监 理 通 知 单

工程名称：兰考恒大家居联盟产业园光伏发电项目（皮阿诺 3.5856MW）编号：GFDZJBM08-01

事由：关于 D 号楼面采光带安全防护以及施工人员安全着装问题。

采光带未做安全防护

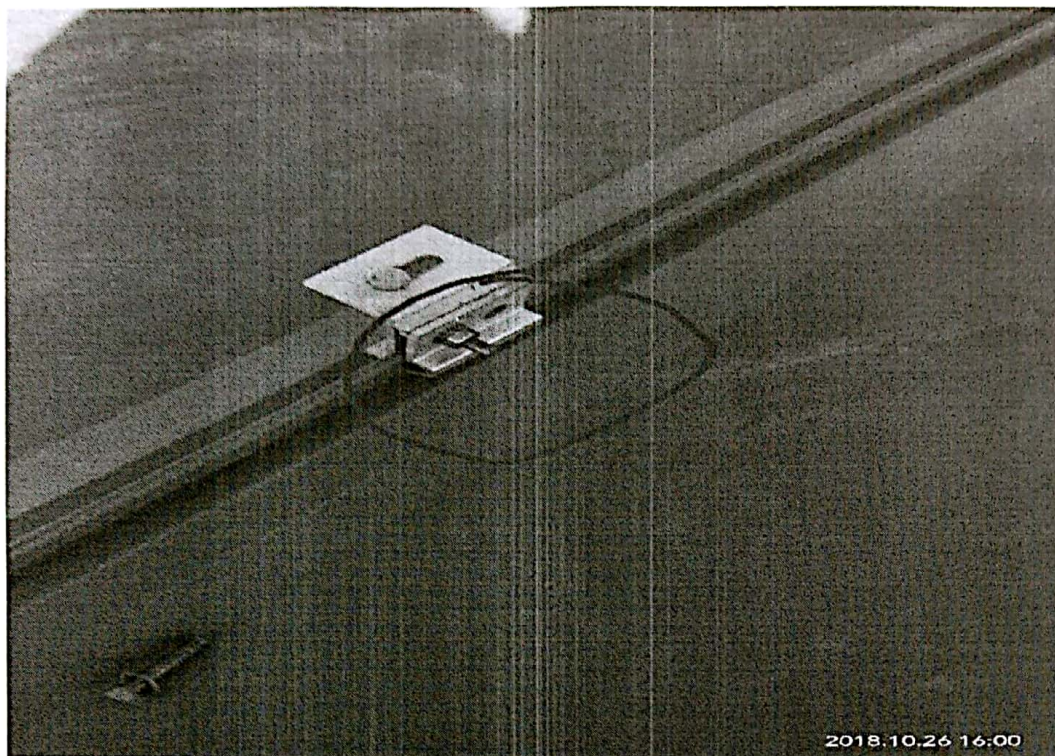
- 1、D 号楼面采光带、楼面两端（女儿墙高度最低处仅为 30mm，低于有关规范）边缘
- 2、部分未按照浙江正泰新能源开发有限公司制定的《光伏电站施工标准图册》进行安全防护（附下图）。
- 3、D 号楼面施工人员安全着装不符合要求，存在安全帽未佩戴、反光背心未着装。
- 4、D 号楼面个别夹具、檩条螺栓紧固不到位，存在松动现象，且个别螺栓缺少平垫、弹簧垫（附现场照片）。

- 1、施工单位参照《光伏电站施工标准图册》进行安全防护。
- 2、施工单位负责人对楼面以及现场施工人员进行安全着装规范教育。
- 3、对 D 号楼面个别夹具、檩条螺栓紧固不到位，存在松动现象，且个别螺栓缺少平垫、弹簧垫问题应自检自查。

- 1、屋面采光瓦处应设置警戒，避免人员误踩路造成坠落事故。
- 2、采光瓦屋面施工时应铺设临时施工通道。
- 3、道路施工，破路埋管，基坑开挖时应设置警示标识和围栏。
- 4、施工现场主要出入口，楼梯、爬梯，临边、坑洞，蒸汽管排放口、边坡、道路、配电室（箱）等处合理悬挂安全标识。
